## COMUNE DI RECANATI - POLIZIA MUNICIPALE

COMUNE DI RECANATI - POLIZIA MUNICIPALE - Verifica di conformità legislativa

4-11-2020

## Prevenzione incendi

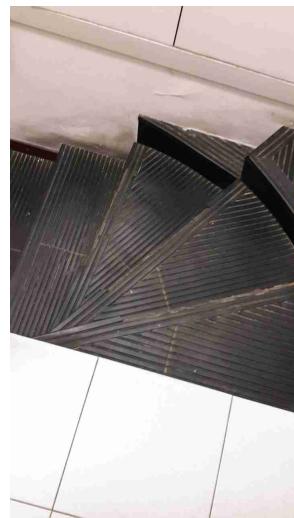
| <b>Sicurezza delle strutture</b>   |    |  |
|--|----|--|
| Uscite di emergenza con sistemi di apertura omologati CE?  | No | Le uscite di emergenza devono essere conformi al DM 3-11-2004 e in questo caso specifico alla norma UNI EN 179 |
